**Vedrørende klagesak 20/3505**

## Radøy kommune

### Saksframlegg

### Byggesak Gbnr 28/101, 155 Kvalheim Nedre - dispensasjon frå arealføremål LNF, utnyttingsgrad og avstand nabogrense - klagehandsaming

*Fasadar*

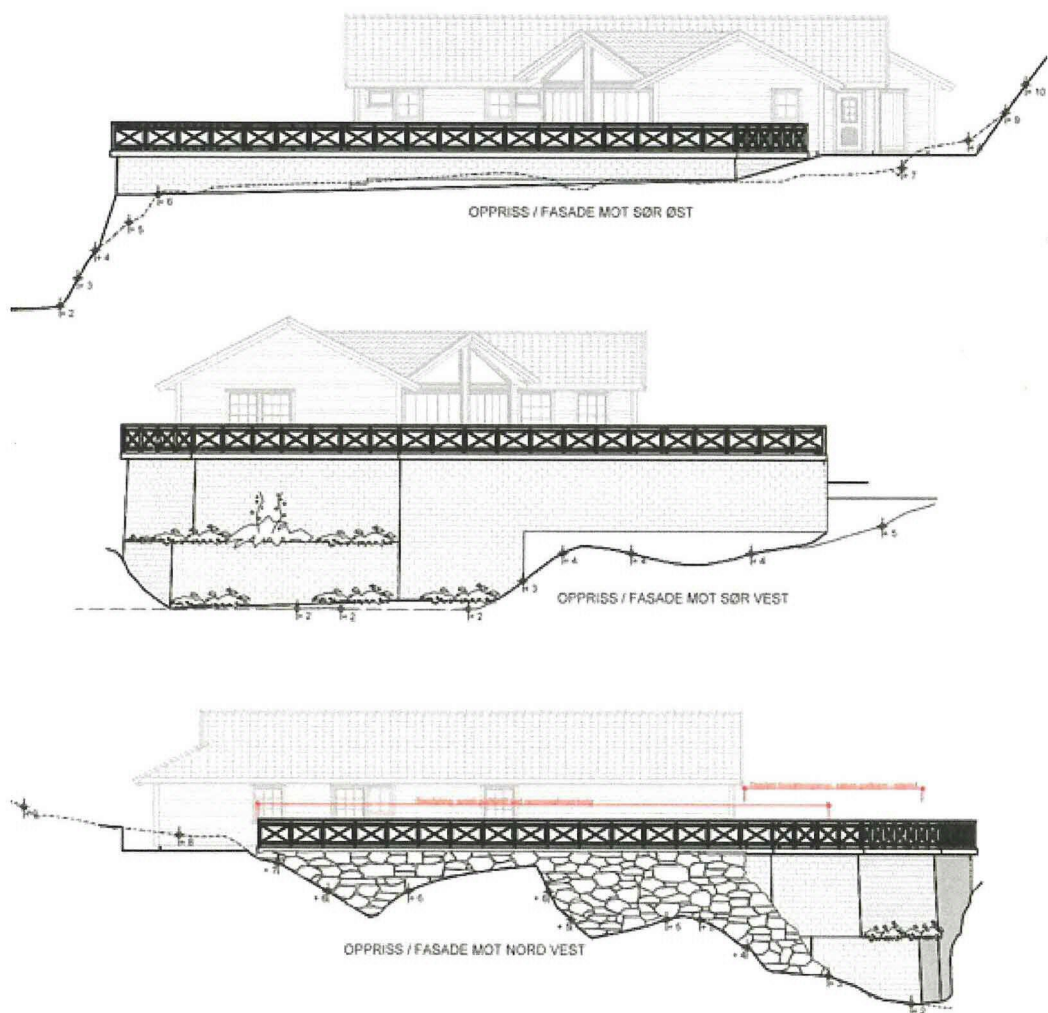
Det kjem fram av klagen at ansvarleg søkjar ikkje er samd i kommunen si vurdering. Det vert peika spesielt på at bustaden er ført opp i ein etasje, at størstedelen av terrassen har god kontakt med opphavelig terreng og at oppfylling av terreng med markterrasse/gras/grus ikkje ville ha vore søknadspliktig.

Etter byggesaksforskrifta § 4-1 e) nr. 7 følgjer det at mindre fylling er unnateke søknadsplikta. For at fyllinga skal vere unnateke søknadsplikta må den ikkje vere meir enn 1,5 meter avvik frå opphavelig terreng i tettbygd strøk og avstanden frå fyllingsfoten til nabogrensa må vere minst 1,0 meter. Dersom terrenget hadde blitt arbeidd med fylling på denne måten hadde eigedomen fått ei meir naturleg helling/oppbygging av terrenget enn det forstøtningsmurane gjer. På grunn av eigedomen sin topografi ville då heile fremste delen av terrassen mot sør vest vore ei skråning ned mot naustområdet.

Tiltaka som no er søkt legalisert inneber at eigedommen får eit BYA på ca 507 kvm og ei utnyttingsgrad på 33,77%. Dette er vesentleg meir enn det reguleringsplanen legg opp til med 25%. Kommunen er ikkje samd i at eigedommen hadde framstått som nedbygd i like stor grad dersom forstøtningsmurane og terrassane vart erstatta med fyllingar som er unnateke søknadsplikt og gras/markterrasse. Både volum og plassering nær sjø og nabogrensa inneber at tiltaket etter kommunen si vurdering er ruvande, overdimensjonert og bryt med tradisjonell byggeskikk både generelt og i dette byggefeltet spesielt.

Ei godkjenning vil kunne gje presedensverknad for andre eigedomar i feltet. Det er ikkje ønskjeleg at eigedomane i eit felt som i dag inneheld gode, grønne uterom og god landskapstilpassing skal endrast til å vere sterkt nedbygd, der konstruksjonar erstattar grønne kvalitetar. Faren for brannspreiing i feltet vil auke og eventuelt sløkkjearbeid vil verte vesentleg vanskeleggjort om fleire eigedomar
